ТЕХНИЧЕСКИЕ РЕШЕНИЯ

419114-СНБ.ТР

УСТРАНЕНИЕ НЕДОСТАТКОВ

ТИПОВЫХ РЕШЕНИЙ ДВУХПУТНОЙ КОДОВОЙ
АВТОБЛОКИРОВКИ ПРИ ОРГАНИЗАЦИИ
ДВУХСТОРОННЕГО ДВИЖЕНИЯ ПО ОДНОМУ
ИЗ ПУТЕЙ ПРИ КАПИТАЛЬНОМ
РЕМОНТЕ ВТОРОГО ПУТИ

3П

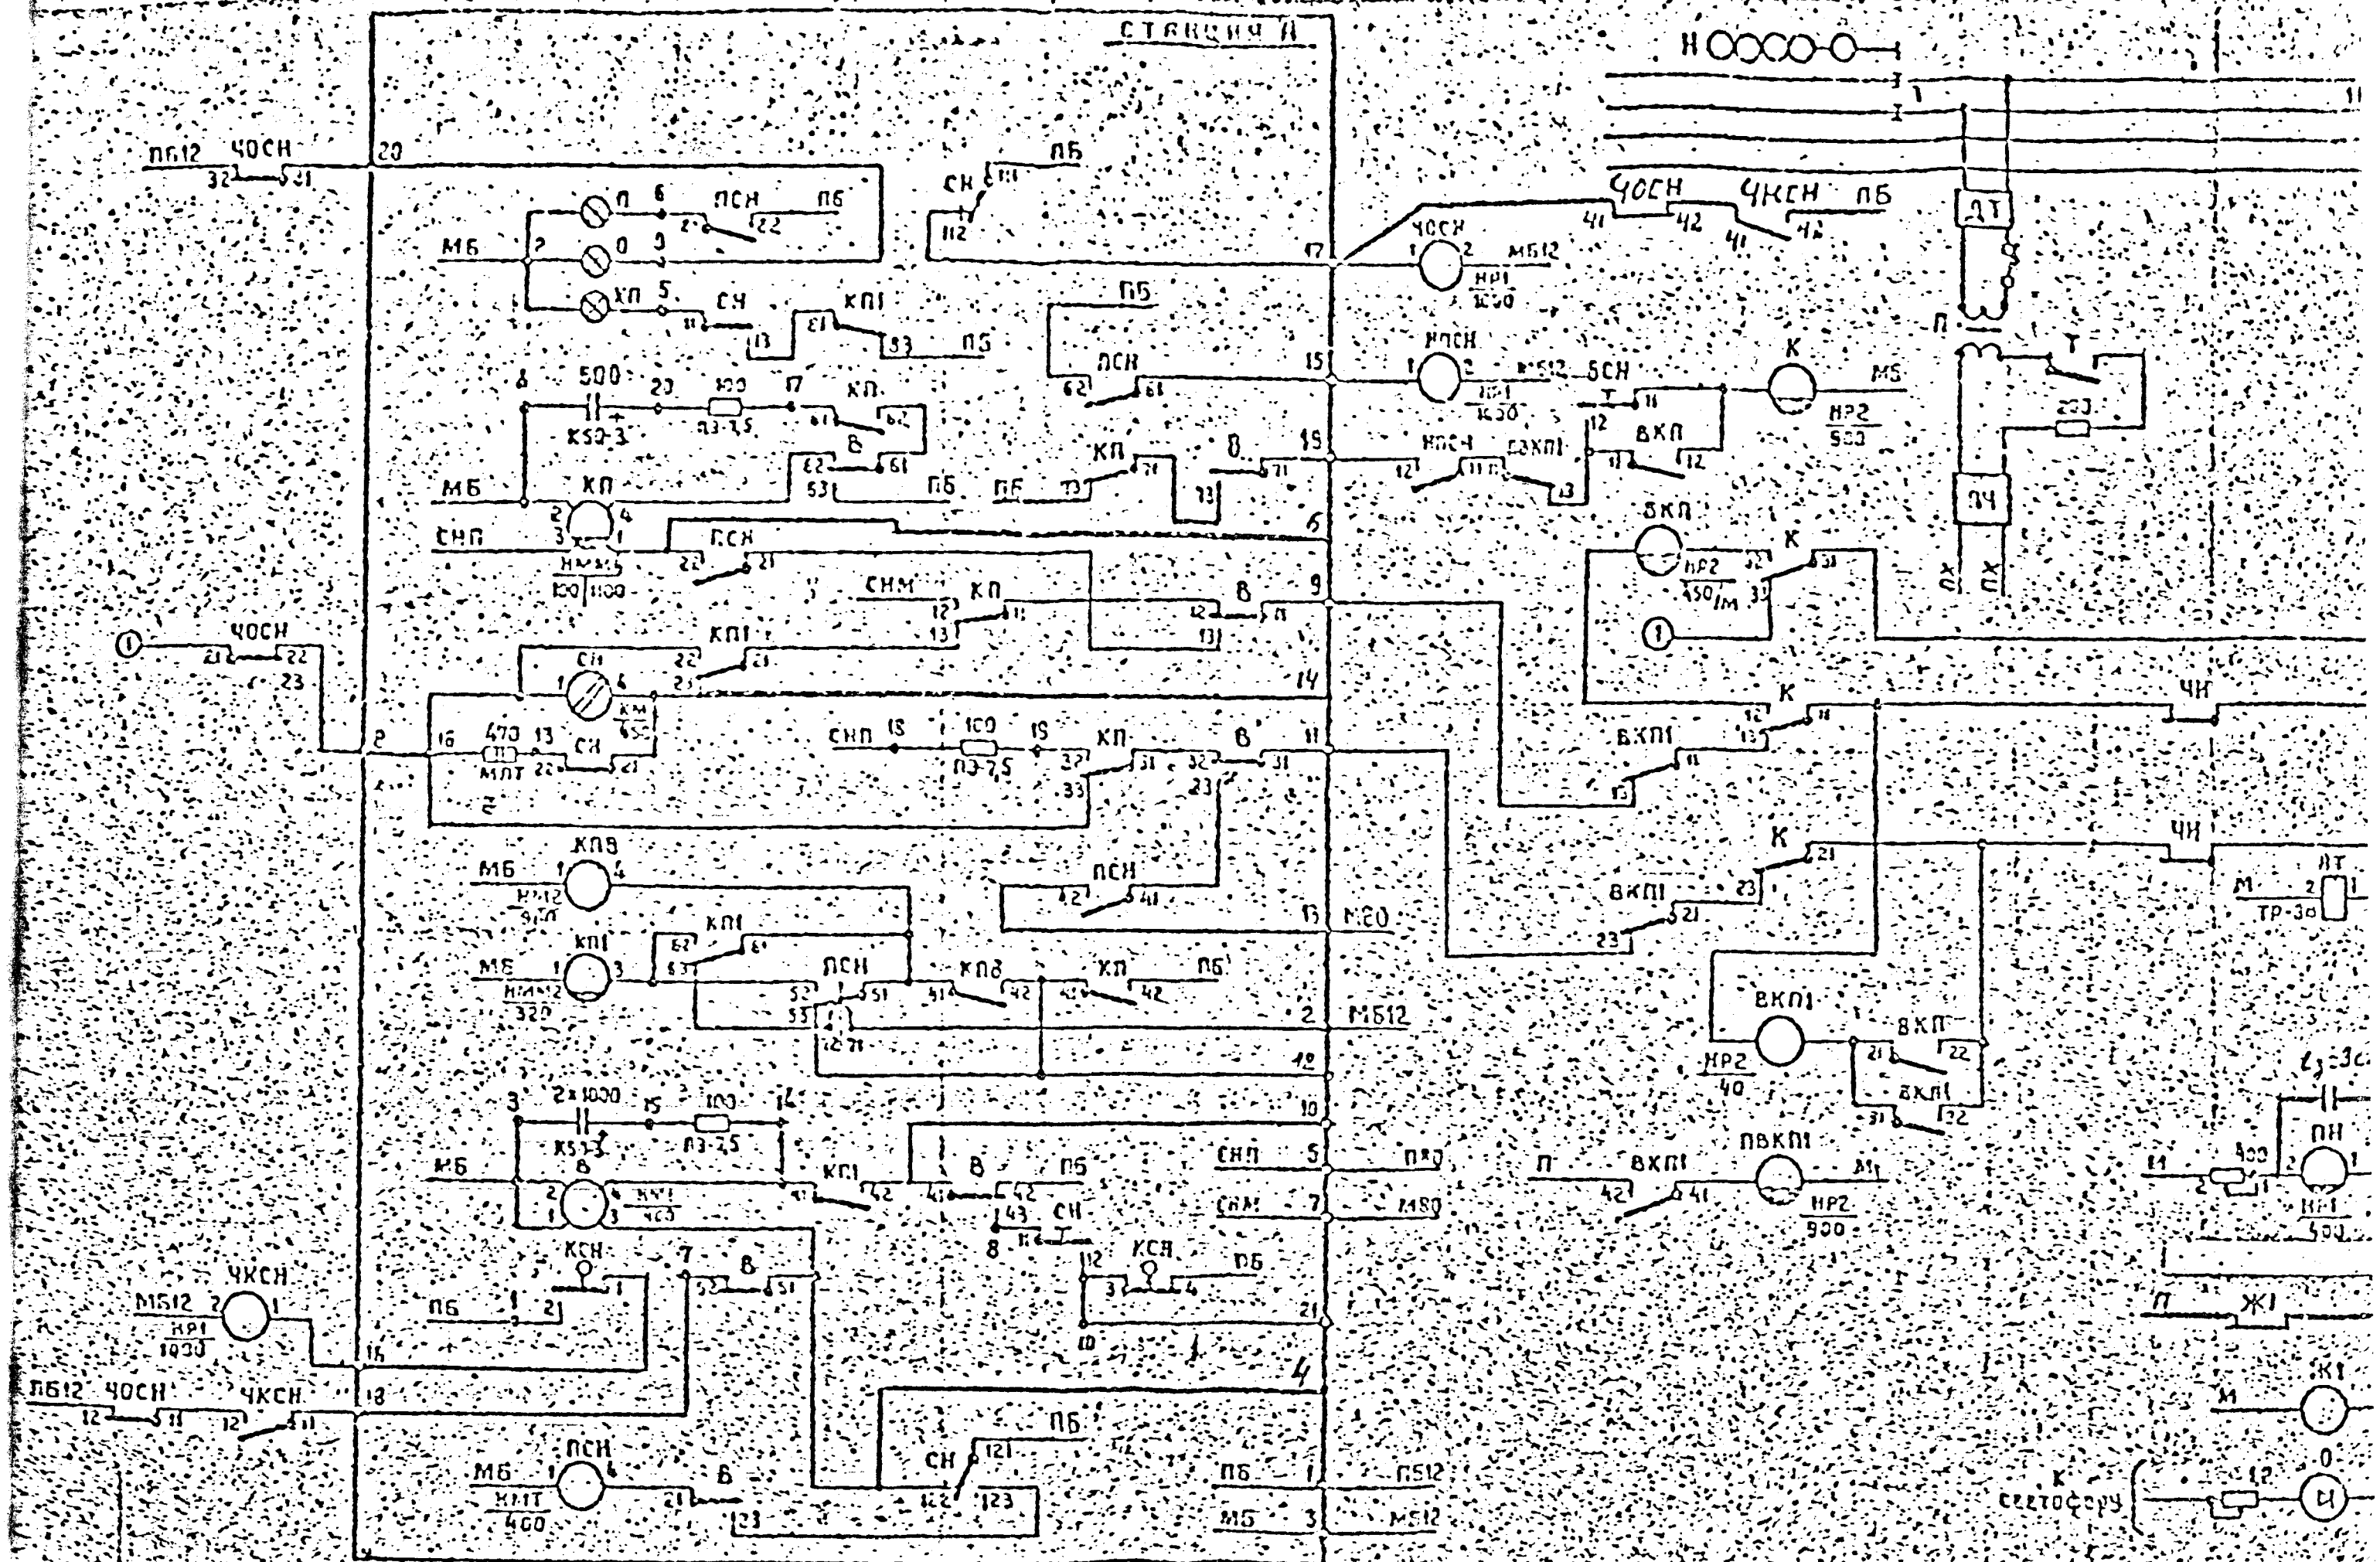
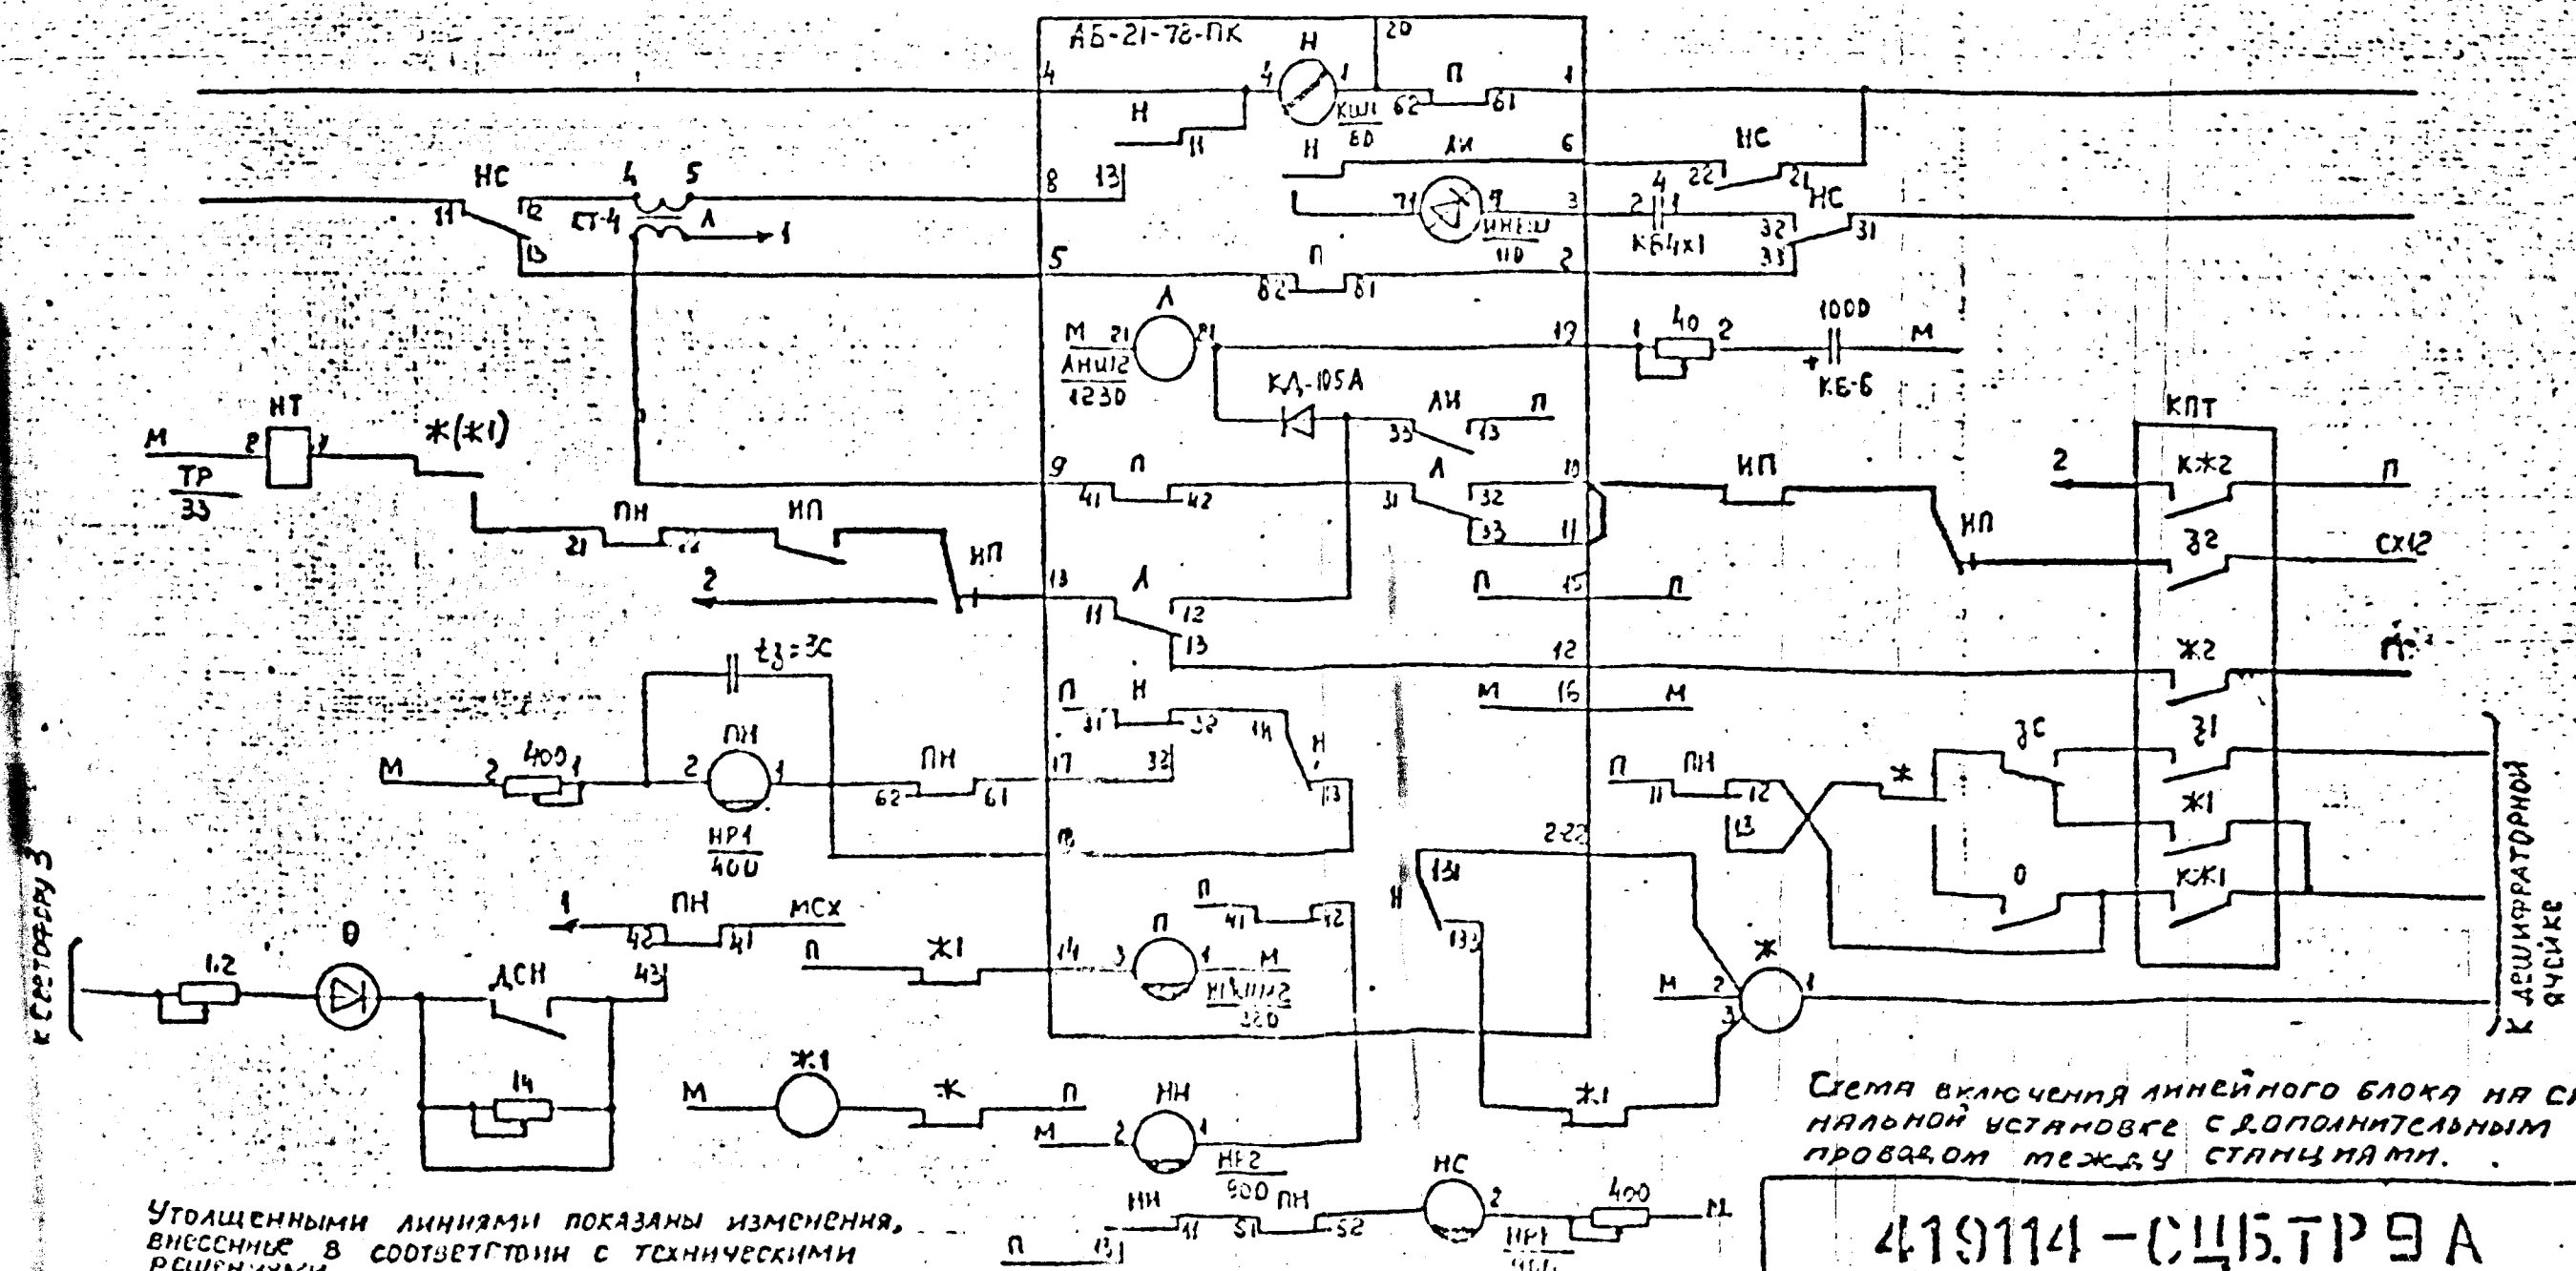
2.2. Схема перегонных и станционных переносных устройств с дополнительным проводом между станциями /черт.419114-СИБ.
ТР9А/

Приведенная схема является одним из вариантов решения

задачи. Отличие заключается в способах разделения схем импульсных реле ЛМ. В этом варианте оно осуществляется разрывом обратного провода направления контактами реле НС, что исключает необходимость в установке разделительных дросселей и разделительных конденсаторов в схеме кодовых трансформаторов, питающих линейные цепи, обязательных для варианта приведенного выше.

На листе I показана схема изменений при увязке линейного блока со схемой сигнальной установки для проектных решений АБ-21-78И. На листе 2 приведена схема включения линейного блока на сигнальной установке с указанными изменениями.

Утолщенными линиями показаны изменения, внесенные в соответствии с техническими решениями.
